改善箇所説明図

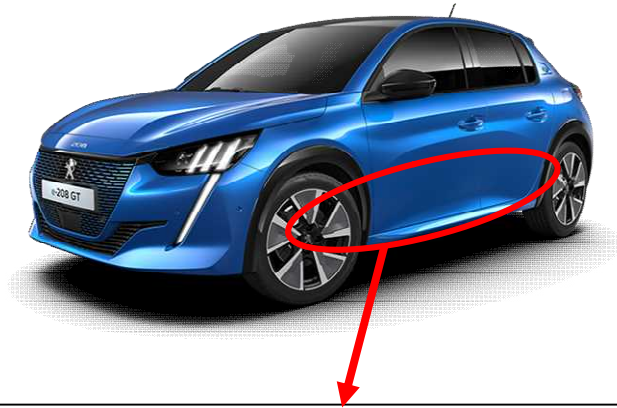
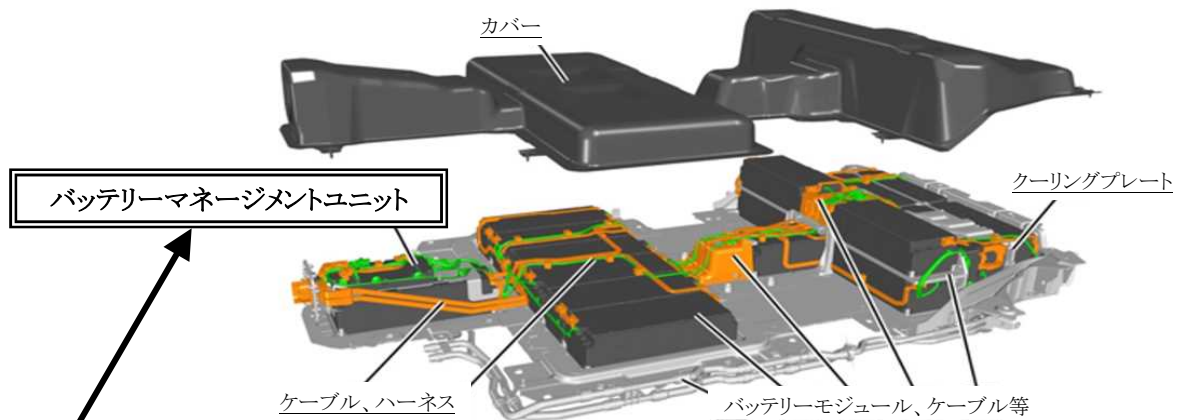
駆動用バッテリーのバッテリーマネジメントユニットにおいて、バッテリーから送信される無効な信号を不具合と誤判定してしまう場合がある。このため、警告灯が点灯し、警告メッセージが表示されると共に駆動電源が遮断され、走行不能となるおそれがある。

全車両、バッテリーマネジメントユニットのソフトウェアを対策プログラムに更新する。

識別：車台番号打刻の車体番号の最左から一桁目の上部に白色のペイントを塗る。
